ASUNTO: PLAN ESPECIAL DE LA PLANTA SOLAR FOTOVOLTAICA “ASPARRENA”, EN EL T.M. DE ASPARRENA (ARABA). DOCUMENTACIÓN COMPLEMENTARIA (CONSULTAS PREVIAS).

CÓDIGO/S: CÓDIGO: ECIA-2026_004_02

INFORME PARA LA REDACCIÓN DEL INFORME AMBIENTAL ESTRATÉGICO DEL PLAN ESPECIAL DE LA PLANTA SOLAR FOTOVOLTAICA “ASPARRENA”, EN EL T.M. DE ASPARRENA (ARABA)

**CONSIDERACIONES DEL DEPARTAMENTO DE ALIMENTACIÓN, DESARROLLO
RURAL, AGRICULTURA Y PESCA DE GOBIERNO VASCO (Dirección de Agricultura
y Ganadería) RELATIVAS A LA EVALUACIÓN AMBIENTAL ESTRATÉGICA
SIMPLIFICADA DEL PLAN ESPECIAL DE LA PLANTA SOLAR FOTOVOLTAICA
“ASPARRENA” EN EL MUNICIPIO DE ASPARRENA
-DOCUMENTACIÓN COMPLEMENTARIA-
(Nº EXP: 25/88)**

Imagen 3. Sensibilidad a energías renovables. (Fuente: Elaboración propia a partir de documentación entregada por el promotor y geoEuskadi).

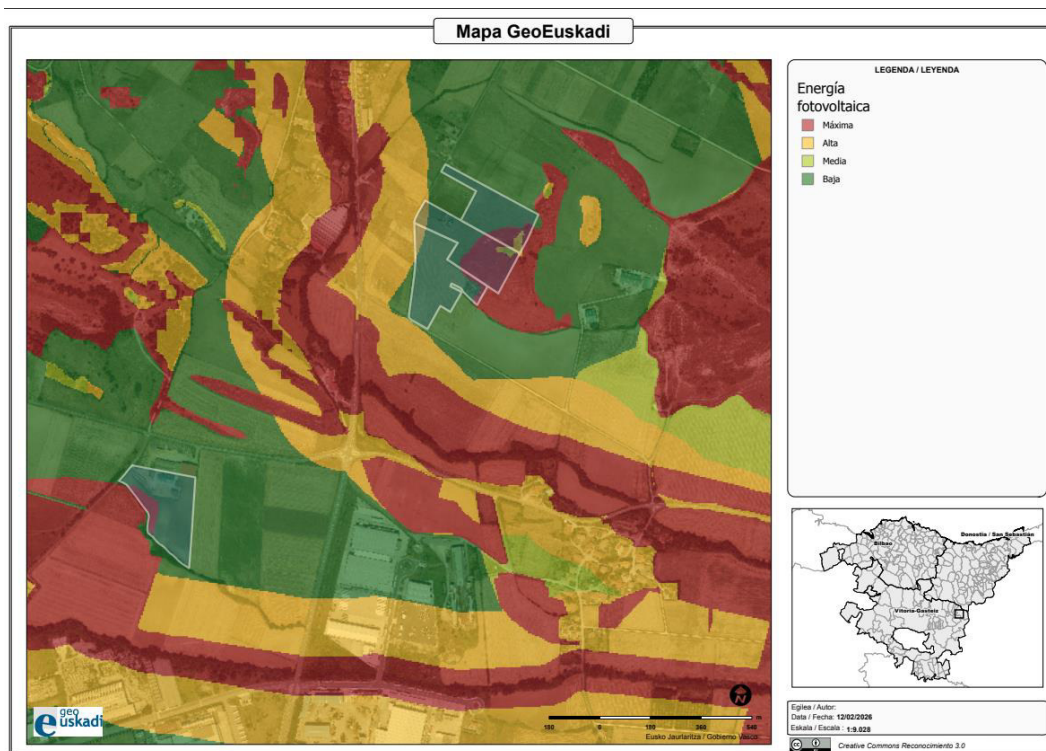
En este sentido, una parte de la zona este de la parcela ubicada al norte recae sobre zona de máxima sensibilidad dentro de las parcelas que ocuparía la planta solar y la línea de evacuación también transitaría por zonas con esta calificación, al igual que ocurre con parte de la zona oeste de la parcela ubicada al sur.

Imagen 4. Zonas de exclusión fotovoltaica (morado) PTS Energías Renovables (Fuente: Elaboración propia a partir de documentos facilitados por el promotor y la versión provisional del Plan Territorial Sectorial de las Energías Renovables en Euskadi).

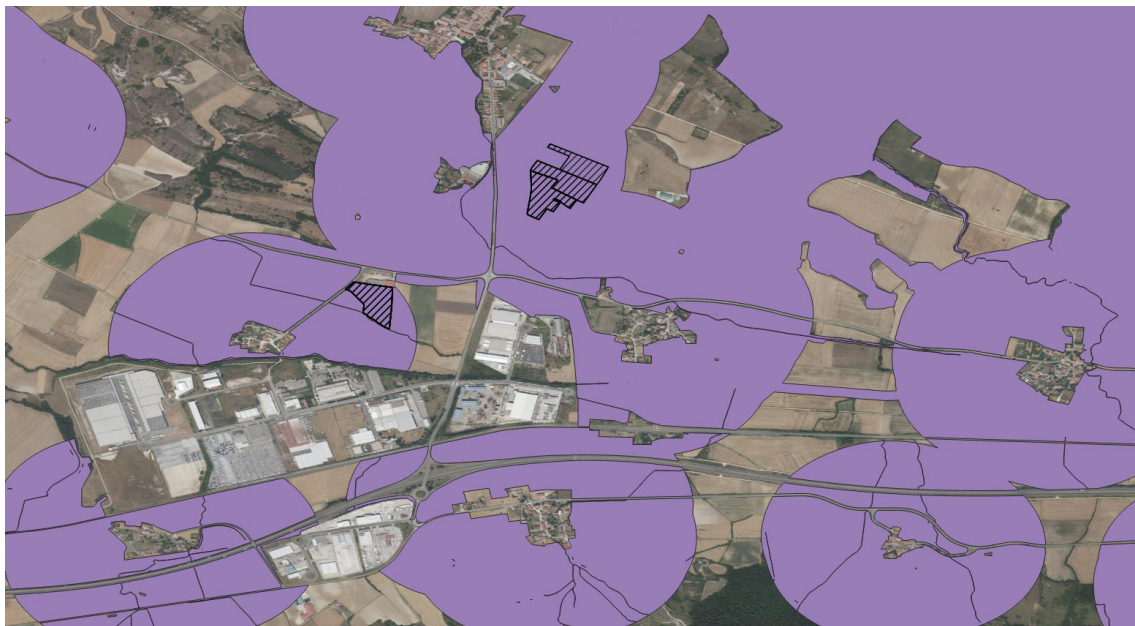
En cuanto a los datos derivados del Plan Territorial Sectorial de Energías Renovables aún en tramitación, pero con aprobación provisional de diciembre de 2024, tal y como se aprecia en la imagen 4, las parcelas contempladas por la alternativa seleccionada para el proyecto estarían en zona de exclusión fotovoltaica de acuerdo a lo establecido por el citado plan.

Imagen 5: Pendientes (LiDAR 25m) (Fuente Elaboración propia a partir de datos facilitados por el promotor y geoEuskadi).

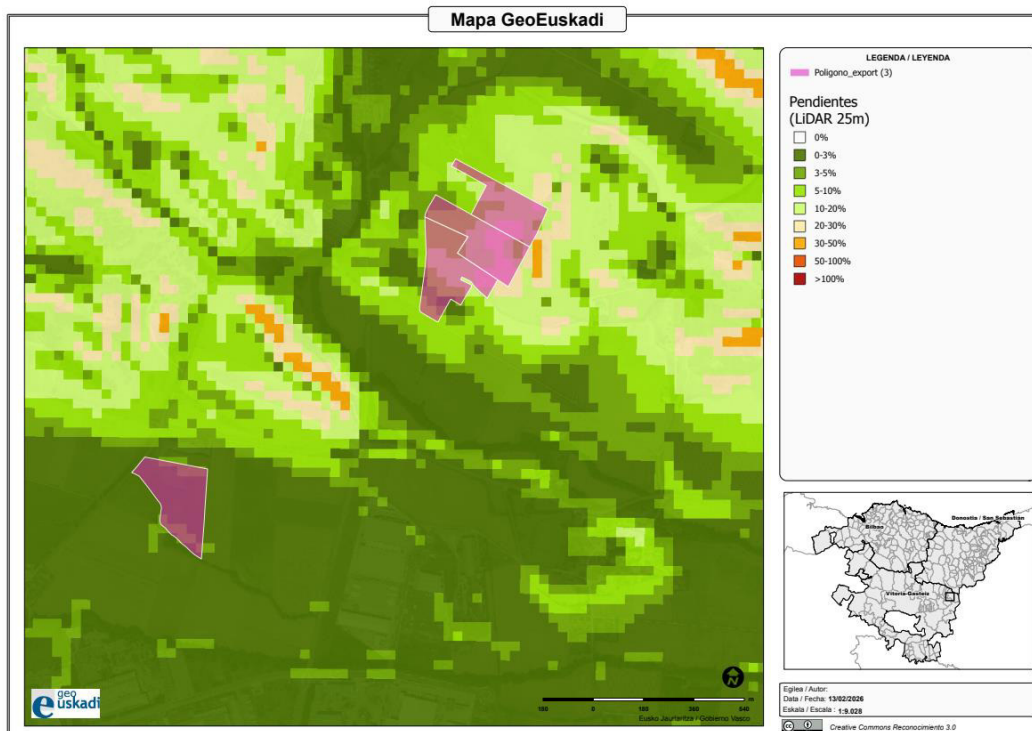
La Estrategia Energética de Euskadi 2030 plantea evitar en lo posible las ubicaciones en suelo rural, utilizándose preferentemente terrenos de baja productividad y con pendientes inferiores al 5%, para disminuir su exposición visual.

Tal y como se aprecia en geoEuskadi, la planta se implantaría sobre zonas con pendientes del 20-30%.

Imagen 2: En azul parque fotovoltaico de Asparrena; con fondo rojo zonas de exclusión del PTS de EERR

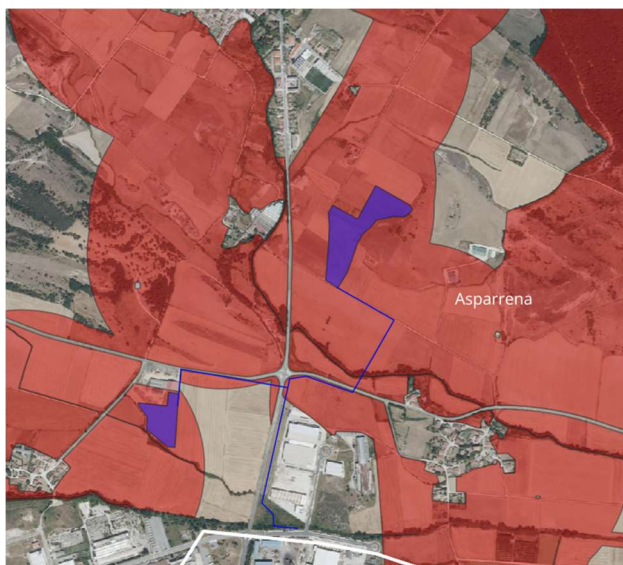
Las dos parcelas que conforman la planta fotovoltaica Asparrena se ubican en zona de exclusión, de acuerdo al PTS de EERR, donde la implantación de instalaciones fotovoltaicas de mediana escala está prohibida:

Imagen 3: En verde ZLS que identifica el PTS de Energías Renovables (versión aprobación provisional); en azul ZLP identificadas en el PTP de Álava Central; en rojo parque fotovoltaico ASPARRENA.

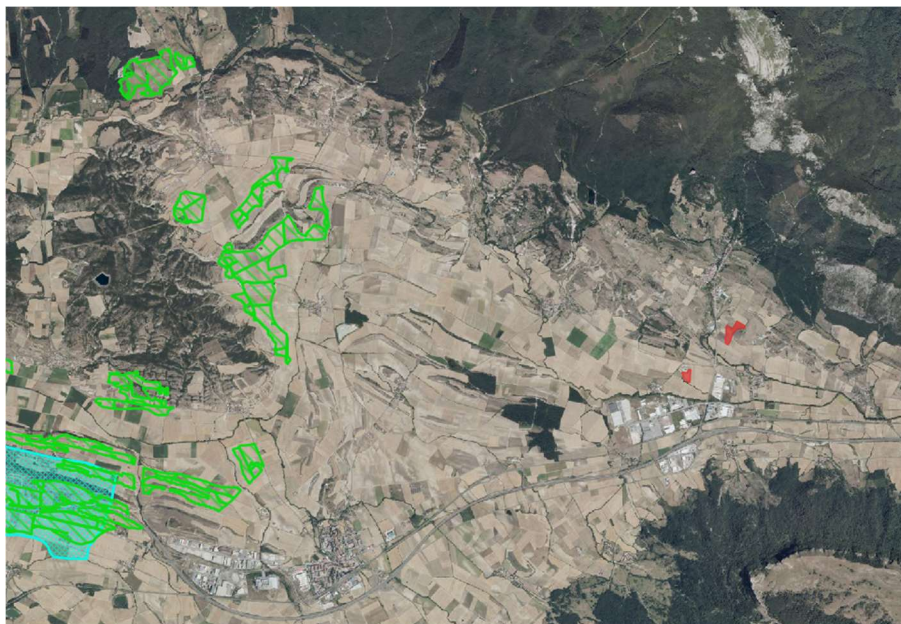
Por otro lado, cabe destacar la existencia en el entorno del parque fotovoltaico ASPARRENA (a apenas 6,5 km) de zonas delimitadas en el PTS de Energías Renovables como Zonas de Localización Seleccionada (ZLS) para la implantación de fotovoltaicas de gran escala y de varias zonas de localización preferente (ZLP) para las instalaciones fotovoltaicas delimitadas en el PTP del Álava Central. En este sentido, se echa en falta una justificación de los motivos por los que no se ha optado por parcelas que recaen en estos ámbitos,

identificados como los más idóneos desde del planeamiento territorial, y por el contrario, se opta por parcelas que recaen en zonas de exclusión.

Imagen 7: Afección PSF "Asparrena" y PSF "Araia -PTS Agroforestal"

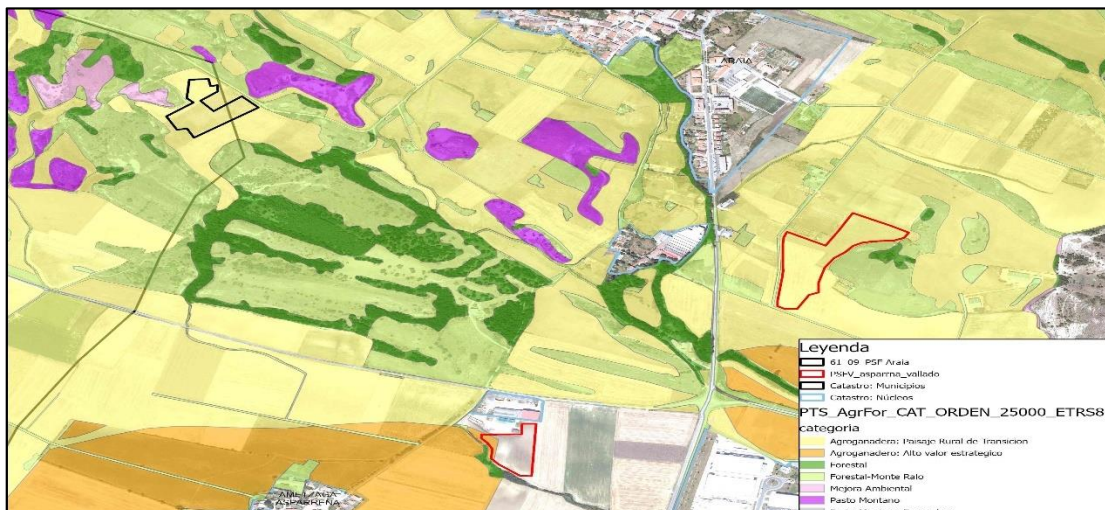
Para el municipio de Asparrena la afección es compatible para ambas instalaciones fotovoltaicas.

Imagen 9: Afección PSF "Asparrena" - 500m de sosiego público

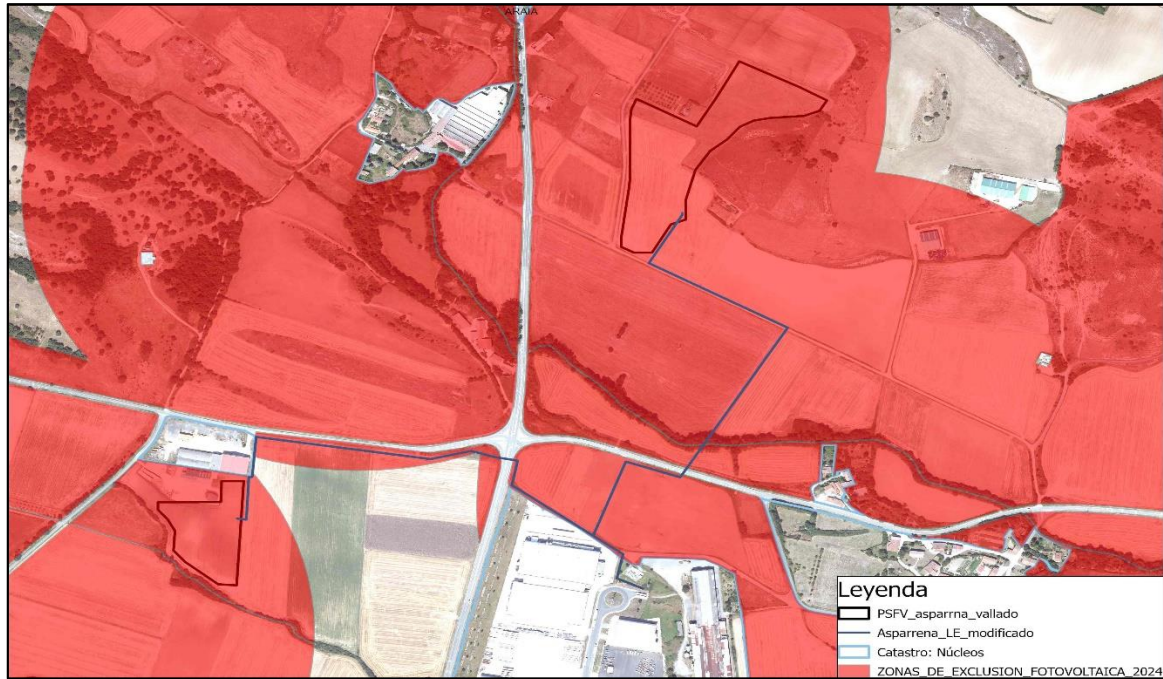
Para el caso de la línea de evacuación también se aprecia que esta infraestructura se ubica sobre zona de exclusión poblacional.

Se adjunta a continuación una imagen donde se identifican los núcleos poblacionales de Araia y Ametzaga Asparrena y se aprecia que la afección del parque sobre el sosiego público de estos núcleos.
